Extension du stade de football Walter Luzzi

Commune de Chambly (60)

Mémoire de réponse à l'avis de la Mission Régionale d'Autorité Environnementale
Hauts-de-France

Avis délibéré n°MRAe 2021-5890

Figure 1-Emprise du site classé du Marais - source : PLU de Chambly - servitudes d'utilité publiques

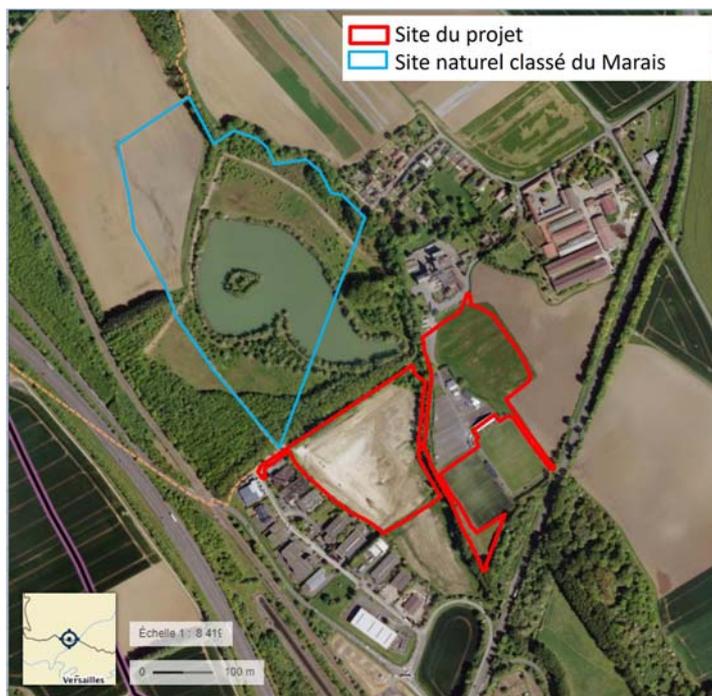
L'autorité environnementale recommande d'analyser les impacts sur les perspectives et les paysages lointains concernant le monument historique archéologique « le Marais » ;

Selon le site <https://monumentum.fr/>, le site archéologique du Marais est constitué des vestiges d'un habitat et d'un moulin carolingiens, ainsi que d'une villa gallo-romaine. Il n'y a pas de co- visibilité entre ces éléments patrimoniaux et le projet, comme le stipule l'Architecte des Bâtiments de France (cf. courrier en annexe 1).

L'emprise foncière du site inscrit comporte une partie cultivée au nord, ainsi qu'une partie du site boisé s'étendant autour du plan d'eau. Elle jouxte le terrain du stade, sur une petite partie en limite du chemin de Roquerolles, puis s'en éloigne au-delà du boisement.
